Tilsynsrapport

Rapport	
Rapporttittel Rapport etter tverrfaglig tilsyn med styring av materialhåndtering og arbeidsmiljø på Veslefrikk A og B	Aktivitetsnummer 001052015
Gradering	
<input checked="" type="checkbox"/> Offentlig	<input type="checkbox"/> Begrenset
<input type="checkbox"/> Unntatt offentlighet	<input type="checkbox"/> Fortrolig
<input type="checkbox"/> Strengt fortrolig	
Involverte	
Hovedgruppe T-1	Oppgaveleder Torbjørn Gjerde
Deltakere i revisjonslaget Reidar Sune, Sissel Bukkholm, Anne Mette Eide og Torbjørn Gjerde	Dato 18.6.2019

5.1.5 Atkomst til offshorekran

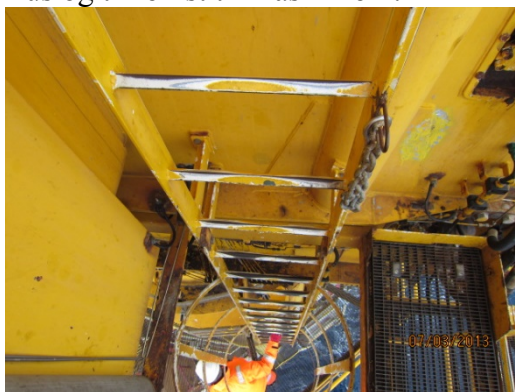
Utilstrekkelig atkomst til kranførerhus på Veslefrikk A, Liebherr 1120-73-MA01 som kan gi fare for skade og ulykke.

Offshorekranen på Veslefrikk A er planlagt brukt tilnærmet daglig i forbindelse med plugging av brønner, og i vedlikeholdsaktiviteter. Ofte er det behov for å ha med seg materiell, som for eksempel olje til motor, til og fra kranen. Det vises også til deres egen notifikasjon nr. 43352513 der det er gjengitt registrerte hendelser og skader på Veslefrikk knyttet til ledere, og basert på dette anbefaler dere selv en utbedring.

I dag er det en vertikal leder som går helt opp til A-rammen. Bildet under viser vertikal leder opp til avsats ved kranførerhus og tilkomst til maskinrom.
